平成 29 年 12 月 15 日  
日本原子力発電株式会社

## 東海第二発電所

### 中央制御室の居住性評価等に用いるコンクリート密度等の変更について (工事計画認可及び設置許可での扱い)

別図1 重大事故時の中央制御室居住性評価におけるコンクリート密度、遮蔽を期待する範囲の変更の概要

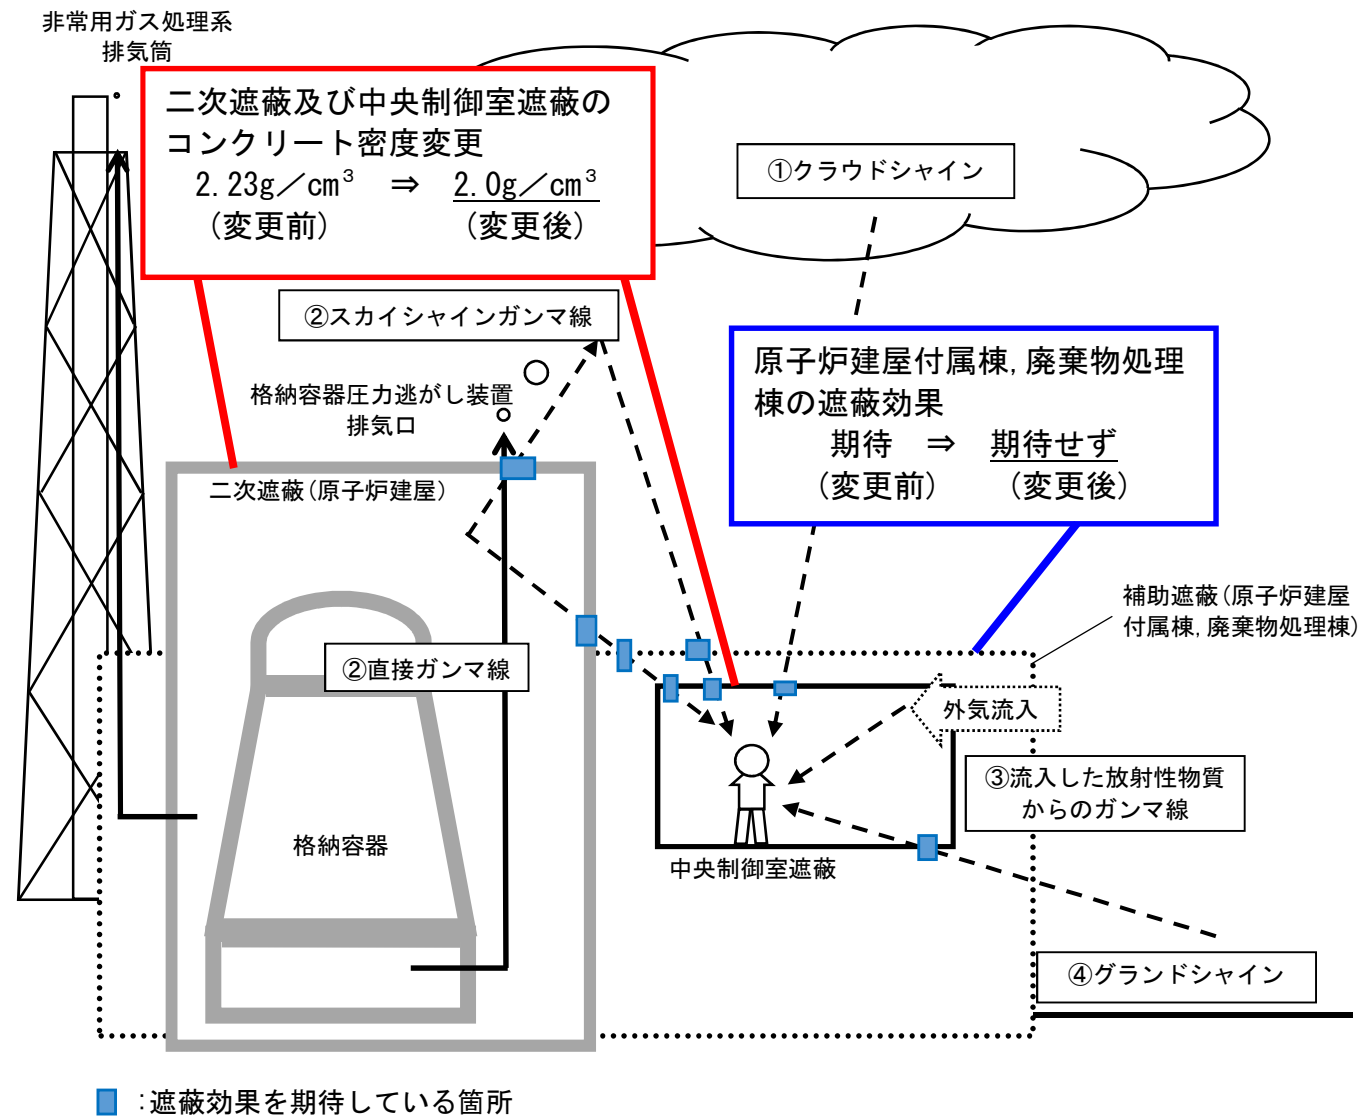
これは、コンクリート密度の変更及び遮蔽効果を期待する範囲の変更によって影響を受ける被ばく経路は、原子炉建屋等の遮蔽効果を期待する外部被ばく経路の一部であり、全体の被ばく評価結果への影響が小さいためである。（別図 1 参照）

被ばく経路	コンクリート密度変更 による影響	遮蔽効果を期待する範囲 の変更による影響
①大気中へ放出された放射性物質からのガンマ線による被ばく	○	—※2
②原子炉建屋内の放射性物質からのガンマ線による被ばく	○	○
③外気から建屋内に流入した放射性物質による被ばく	—※1	—※1
④大気中へ放出され地表面に沈着した放射性物質からのガンマ線による被ばく	○	—※2
